Service manual

817A

PHILIPS

Service Information

Fig. 1

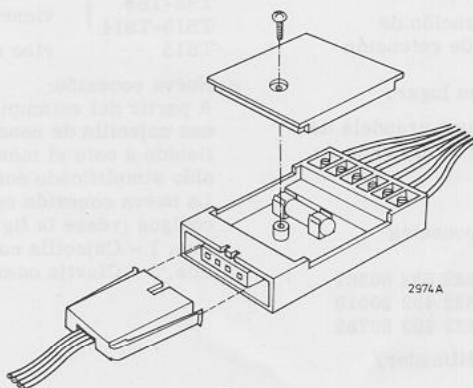
As from week 150 the resistors R3 and R4 in the pre-amplifier have been left out. Therefore the interconnections have been made as shown in the Figure below.

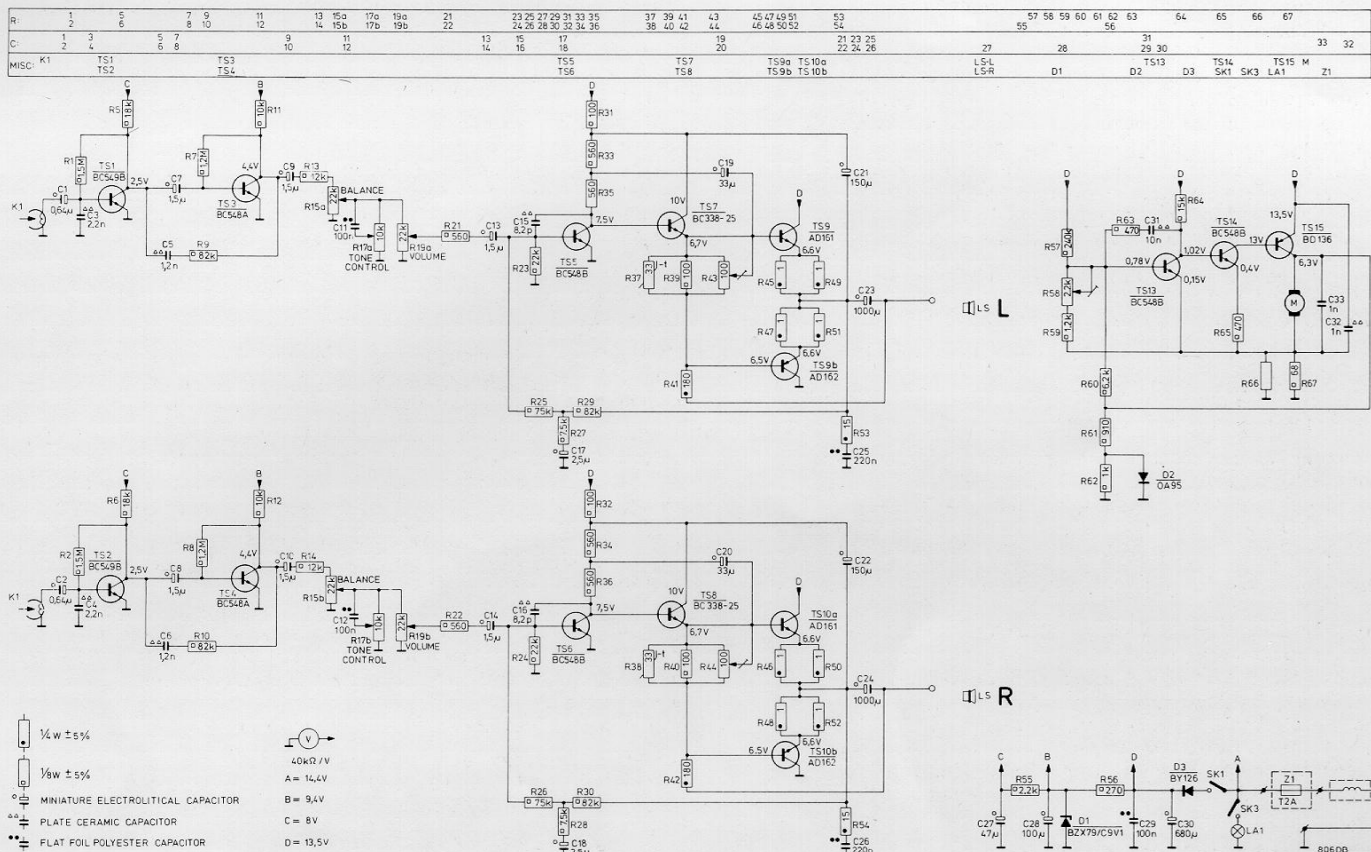
- e. Modified preamplifier/motor control unit
- In recorders marked from AH02/307 the connector on the p.c. board has been left out. Therefore, the wiring and the track of the preamplifier/motor control p.c. board has been modified.

- The new wiring diagram is shown in Fig. 3.
- f. Modified List of Electrical Parts
- | | | |
